第26回 高輪築堤調査・保存等検討委員会【部会①】

日時：2023年1月11日（水）

第24回 高輪築堤調査・保存等検討委員会【部会①】

資料1

【資料2-3】

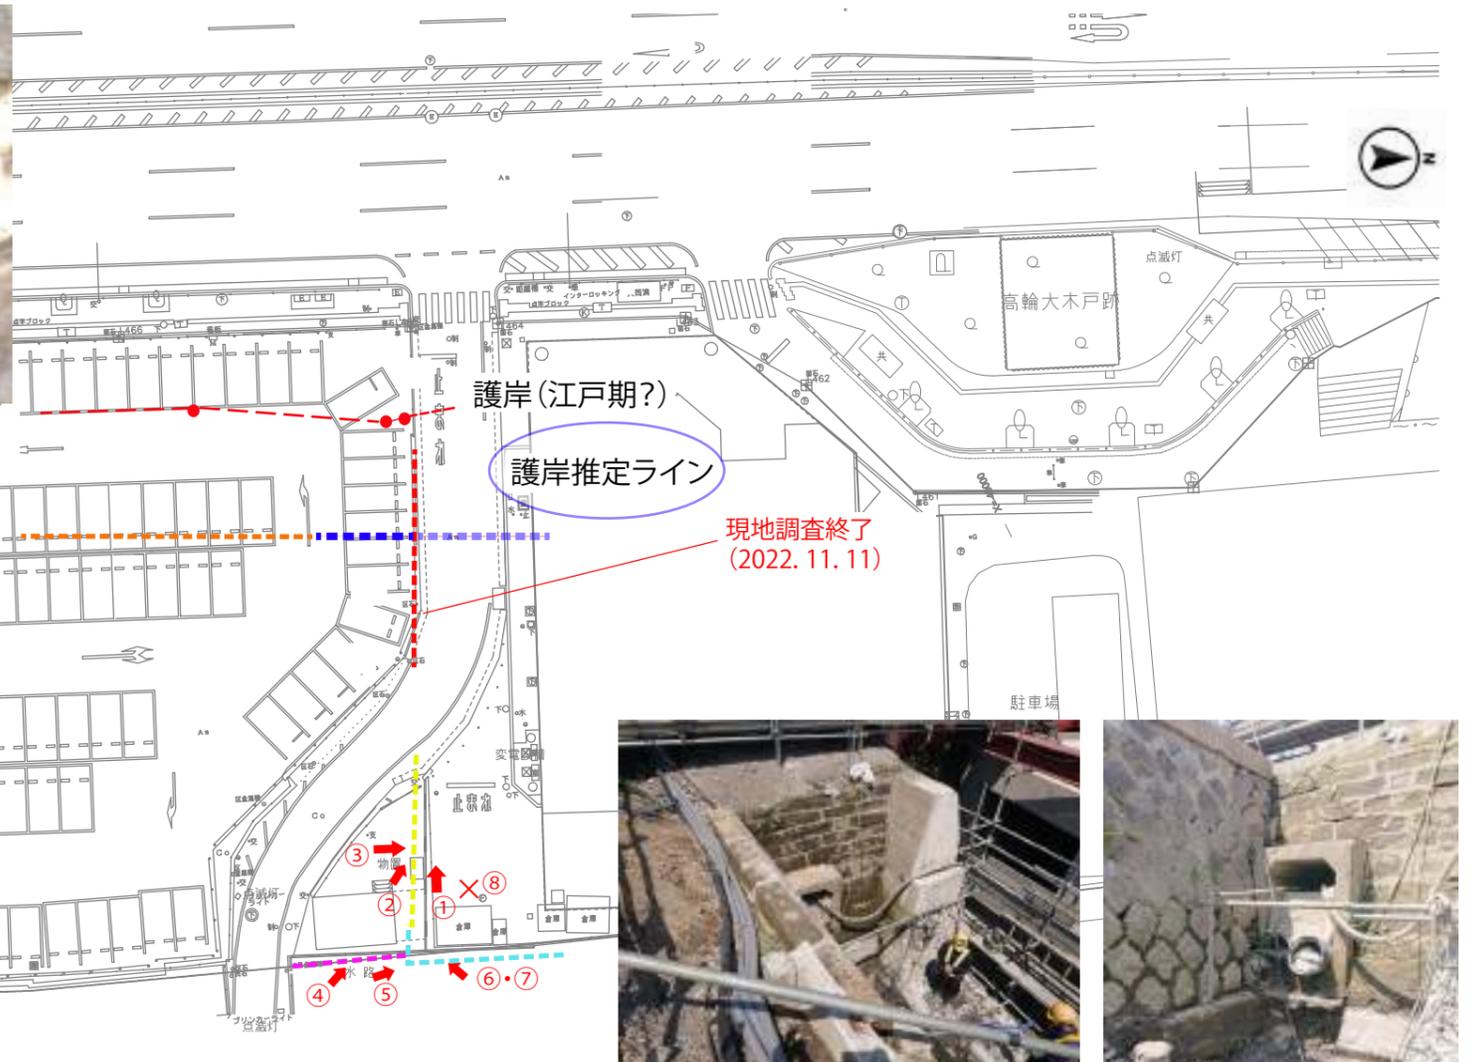
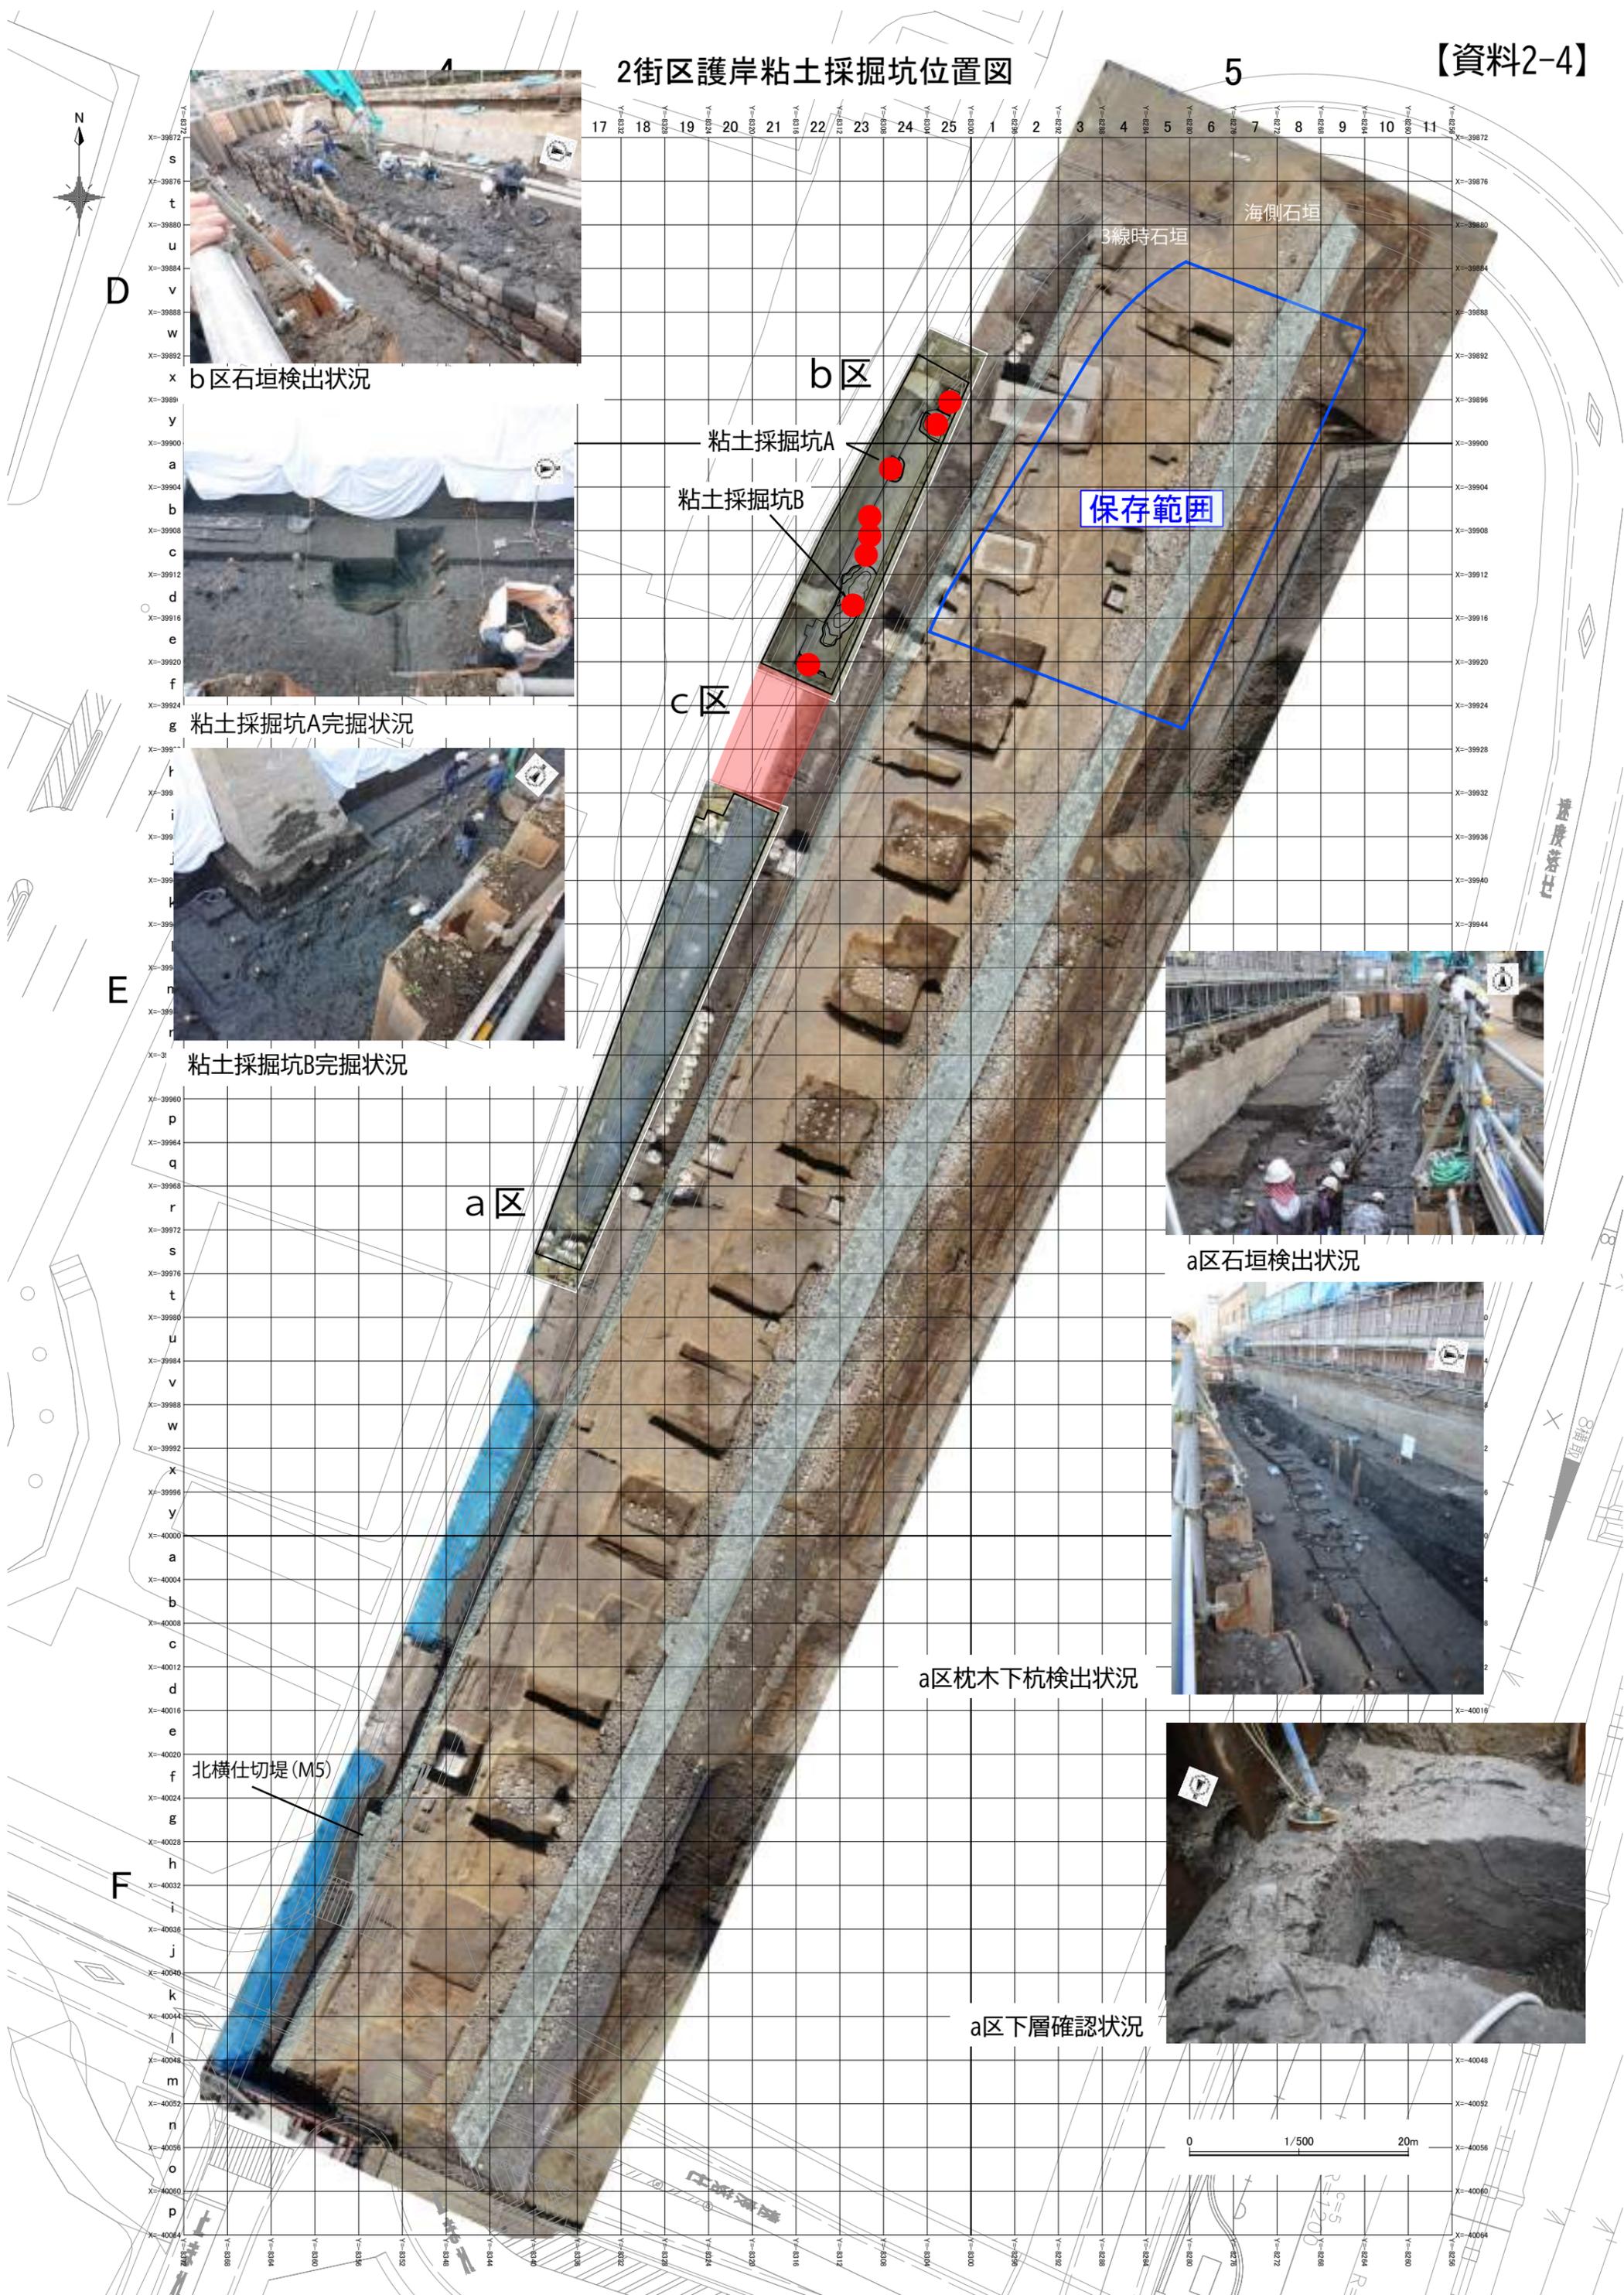
- 資料 2-3 の左下写真番号は、④が⑤、⑤が⑥となるのではないか。(委員長)
← その通り、修正する。(港区)
- 東西の石垣ラインを示す赤色点線が南北の石垣ラインを示す紫色点線を貫いているが問題はないか。(委員長)
← 初期は双方がし字型にぶつかる形状だが、その後上部に継ぎ足される形で改変している状況と捉えてもらいたい。(港区)
- 東西の石垣は最初北横仕切堤と認識したが、その後の調査で北横仕切堤に類するものという位置づけとした。泉岳寺再開発の調査で南北の石垣が発見され、それが北横仕切堤本体にぶつかっていたと理解し、その後に東西の石垣ができたと考える。(委員長)
- 第 7 橋梁部は通船機能及び水面が残っていた場所で、東西と南北の石垣によって水面が狭くなるものの、荷揚場としての機能が残っていたと理解している。南北の石垣により車町の河岸がなくなったが、同等の役割を果たす河岸の様なものができて使われていたという理解が大事になる。(委員長)
- ④の写真は、文献上明治 5 年の高輪築堤工事の際に東海道の石垣を撤去して木製の土留め壁に付け替えたことを示すものと考えられる。従って、ここに東海道の石垣があって開業期の時期に付け替えた土留め壁と考えてよいだろう。土留めの構造はかなりしっかりしている。また、板材も良質であり、南北横仕切堤の土留め壁とよく似ている。護岸の付け替えと築堤の構築は一連のものという理解が重要であり、文化財的価値を慎重に解釈しなければならない。ただし一部で発見されたのみであるため、引き続き調査を進める必要がある。(委員長)
- 環状 4 号部は開業期及び複線化時の高輪築堤の一部が確認されているが今回のトレンチの位置はさらに山側となる。今回の最大の発見は山側の築堤の裾が発見されたことであり、この部分に明治 9 年頃の築堤の裾のラインが位置することになる。この陸側は水

- ← サンプルを採取した痕跡である。(港区)
 - 注釈を書いておくこと。(古関委員)(※ 資料公開時、注釈追記)
- 北横仕切堤にも南北に通船口があったが、資料 2-3 の赤色点線と黄色点線の間位置するか。(東京都)
 - ← 東西の石垣とは時期が違うという認識である。(港区)
- これまで杭は丸杭が多かった中で、資料 2-3 の写真にある角杭が用いられたのはなぜか。(東京都)

- ← 写真③で角杭が用いられており、これが写真⑦の位置まで伸びていると考える。(港区)
 - ← 南北の石垣が丸杭で東西の石垣が角杭という違いと理解している。(委員長)
- 資料 2-3 の写真⑥について、石垣の背後にレンガの構造物があったと思うがこれは何か。(小野田委員)
 - ← 不明である。(港区)

(委員長) 資料2-3左下にある写真の番号は④が⑤、⑤が⑥でよいのか。

(委員長) 東西の石垣のラインが赤色点線で表現しており、紫色点線、南北の石垣を貫いているが問題はないか。

- (小野田委員) 資料 2-3⑥の写真について、石垣の背後にレンガの構造物があったと思うがこれは何か。
- (港区) これは何かわからない。
- (小野田委員) 写真に写っている管は何か。
- (港区) 新しいものでお化け道路の方につながっている。
- (小野田委員) 管とレンガは関係ないか。
- (港区) 管とレンガの関係ないものとする。
- (小野田委員) トレンチの断面について、堆積層はヘドロなのか。そうであれば定期的にメンテナンスをしていたのではないかと思う。
- (港区) トレンチ2の方で、西側に盛り上がっている部分がある。京急側の調査でも同様の調査結果がある。街道筋側から海側に浚渫土を盛りなおしている可能性も考えられる。水平に堆積されているが、ある程度表面は人為的に改変していたのではないかと考えている。
- (委員長) 他に何か質問や意見はあるか。
- (委員長) なければ次に進める。

(港区) その通りである。修正してもらいたい。

(港区) L字型にぶつかるものが初期状態で、その後、上に継ぎ足される形で改変していると捉えていただきたい。
